**SPECYFIKACJA ISTOTNYCH WARUNKÓW ZAMÓWIENIA  
GMINA MIEJSKA DYNÓW**

Rozbudowa i przebudowa budynku Przedszkola Miejskiego w Dynowie współfinansowana z Europejskiego Funduszu Rozwoju Regionalnego w ramach Osi Priorytetowej nr VI "Spójność Przestrzenna i Społeczna" Regionalnego Programu Operacyjnego Województwa Podkarpackiego na lata 2014-2020.

Nr sprawy: RRG.271.7.2017

**WYJAŚNIENIA NA ZADANE PYTANIA**

Ponizej: Schemat windy, wystarczający do zlecenia montażu windy Dostawcy.

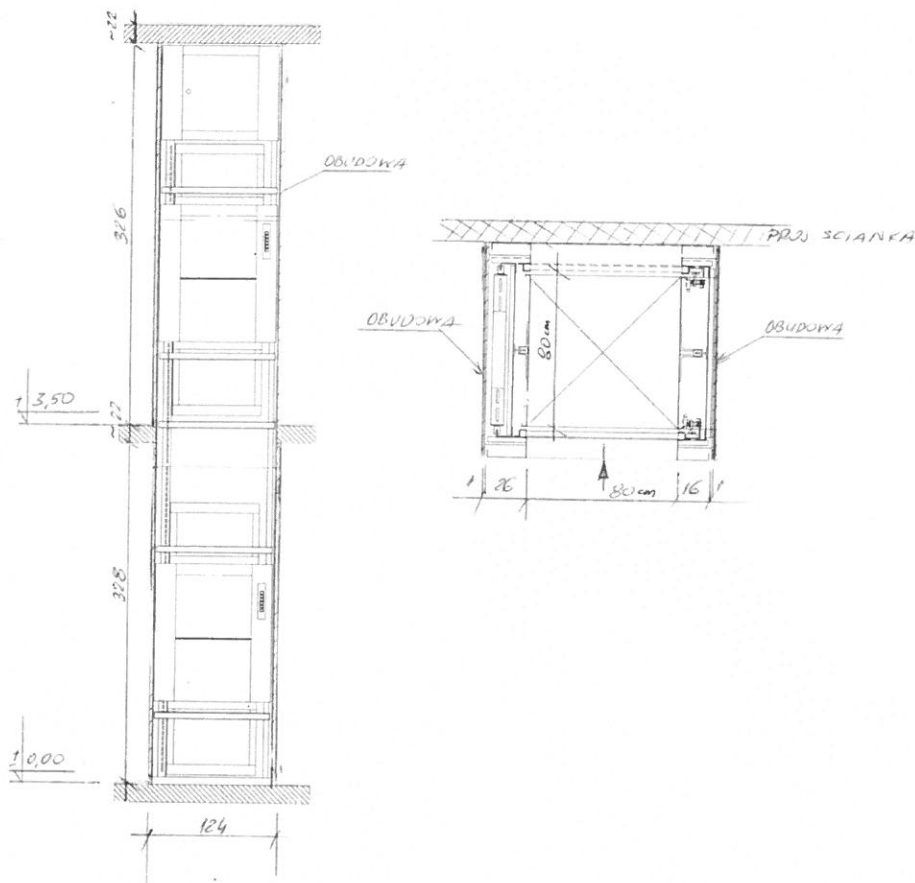
Brak w projekcie dokumentacji windy proszę o przesłanie

Ująć w kosztorysie ofertowym koszt wykonania windy towarowej o udźwigu maksymalnym 100 kg. Winda będzie przeznaczona do przewożenia ciepłych posiłków z kuchni (parter) na I kondygnację.

- jednoprzystankowa, wysokość podnoszenia 350 cm,
- wymiary kabiny: 800mm x 800mm x 1000mm,
- poziom ładowania towaru: 700 mm,
- drzwi: gilotynowe,
- temperatura pracy: 5-40°C,
- dostarczany z samonośną konstrukcją szybową: stalowa wykonana z profili ocynkowanych walcowanych na zimno, kotwioną pomiędzy przystankami,
- obudowa: blacha plastyfikowana
- napęd: przekładnia ślimakowa z silnikiem elektrycznym 230V, 50Hz,
- maszynownia: usytuowanie napędu pod kabina na dolnym poziomie.

Podszybie: płyta betonowa: 110cm x 145 cm, gr. 25cm; beton B25

Zestawienie stolarki okiennej (zewnątrznej).

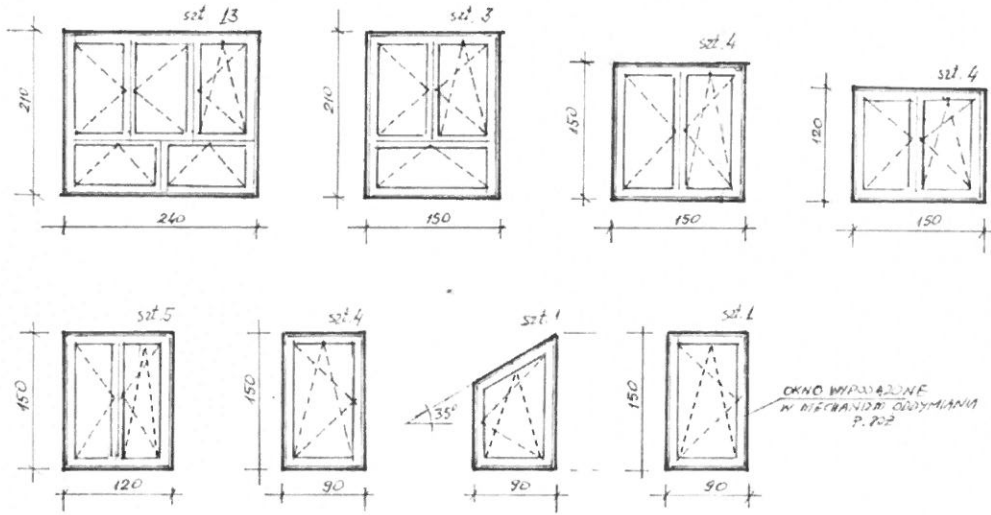
Stolarka okienna i drzwiowa oraz ścianki. Proszę o dostarczenie zestawienia stolarki okiennej i drzwiowej oraz ścianek wraz z wymiarami oraz określenie współczynnika dla całego okna i drzwi oraz ścianek? Proszę o podanie koloru stolarki j.w

Dotyczy zestawienia stolarki okiennej (zewnątrznej)

1. Kolor profili PCV – biały, kształty profili – analogicznie jak ramiaków okien istniejącego przedszkola.
2. Współczynnik przenikania ciepła dla okien -  $0,9 \text{ W/m}^2\text{K}$
3. Okna muszą być wyposażone w system mikrowentylacji.
4. Kierunek otwarcia i uchyłu pokazano na rys. zestawienia (widok od strony wewnętrznej)
5. Wymiary podano „w świetle murów”.

Rysunek bramy

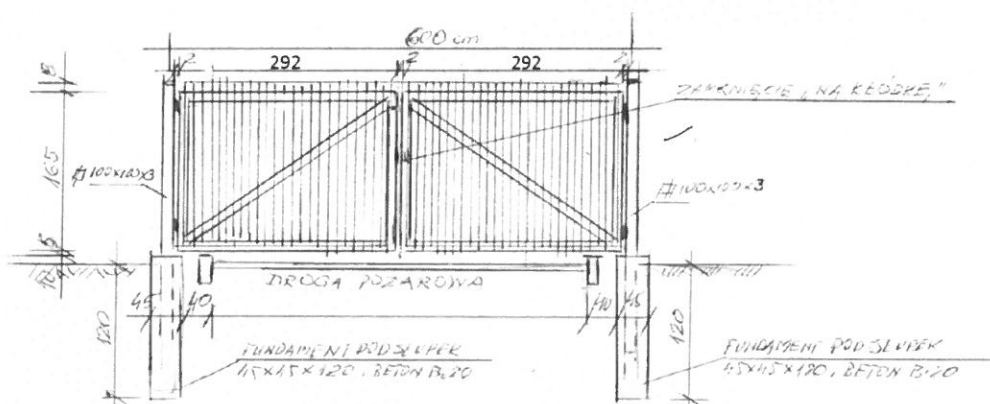
Poz. 17.14 brama stalowa. Proszę o dostarczenie rysunku bramy.

W kosztorysie ofertowym wycenić bramę wg poniższego rysunku i o charakterystyce:

- słupki z profili stalowych, zamkniętych 100mmx100mmx3mm z „zaślepkami” systemowymi (u góry),
- profile skrzydeł bram oraz „zwiatrowania” z profili stalowych, zamkniętych 80mmx40mmx2mm,
- wypełnienie skrzydeł, z paneli systemowych z drutu stalowego fi 4 mm ocynkowanego i powlekanego wys. 1,70m. Elementy stalowe bramy pomalowane 2 x farba podkładową chlorokauczukowa oraz 2 x farbą nawierzchniową chlorokauczukowa.

Poniżej: Schemat windy, wystarczający do zlecenia montażu windy Dostawcy.

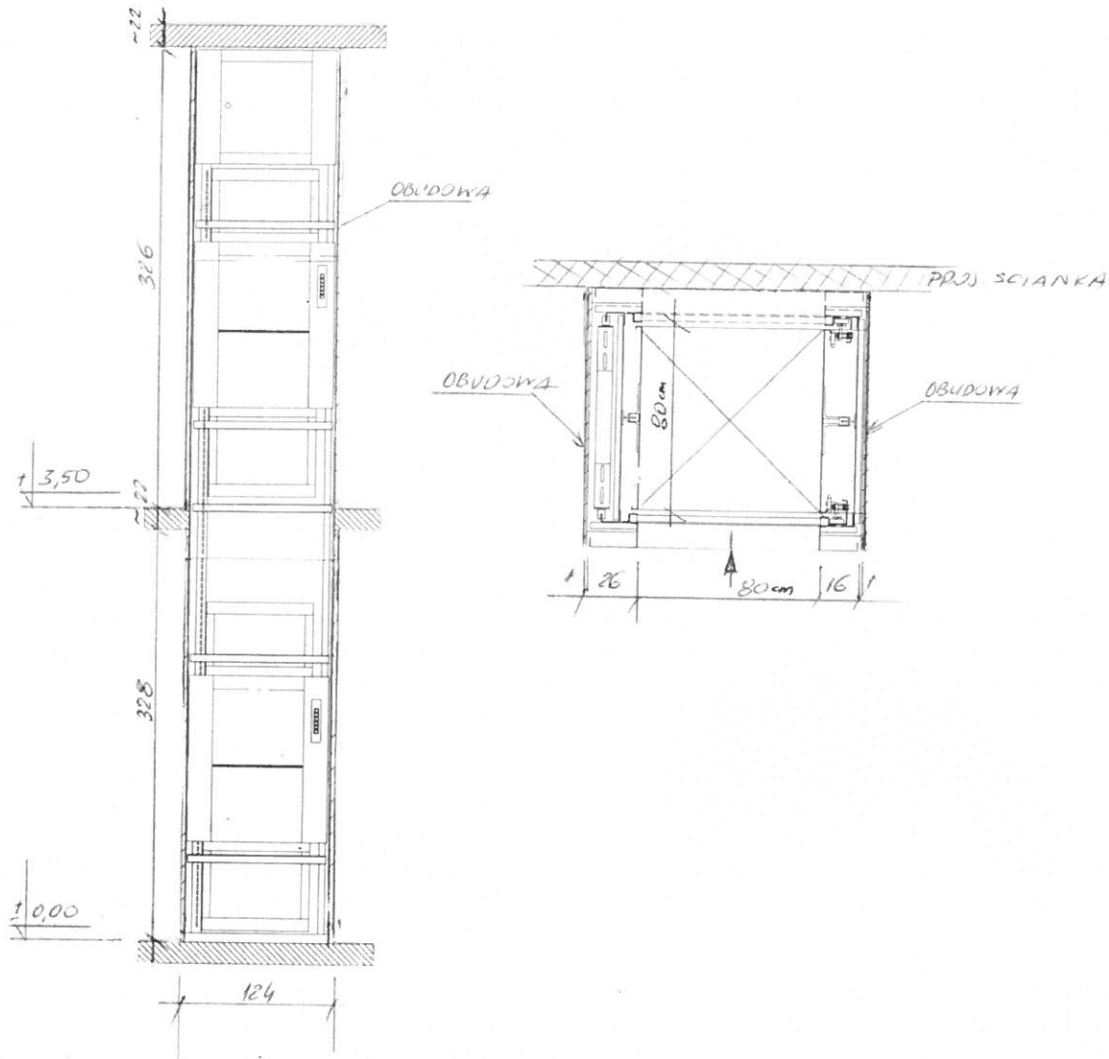
Poz. 12.1 – proszę podać parametry techniczne windy towarowej

Ująć w kosztorysie ofertowym koszt wykonania windy towarowej o udźwigu maksymalnym 100 kg. Winda będzie przeznaczona do przewożenia ciepłych posiłków z kuchni (parter) na I kondygnację.

- jednoprzystankowa, wysokość podnoszenia 350 cm,
- wymiary kabiny: 800mm x 800mm x 1000mm,
- poziom ładowania towaru: 700 mm,
- drzwi: gilotynowe,
- temperatura pracy: 5-40°C,
- dostarczany z samonośną konstrukcją szybową: stalowa wykonana z profili ocynkowanych walcowanych na zimno, kotwioną pomiędzy przystankami,
- obudowa: blacha plastyfikowana
- napęd: przekładnia ślimakowa z silnikiem elektrycznym 230V, 50Hz,

- maszynownia: usytuowanie napędu pod kabina na dolnym poziomie.  
Winda będzie usytuowana w miejscu pokazanym na rysunkach w Projekcie.  
Podszybie: płyta betonowa: 110cm x 145 cm, gr. 25cm; beton B25
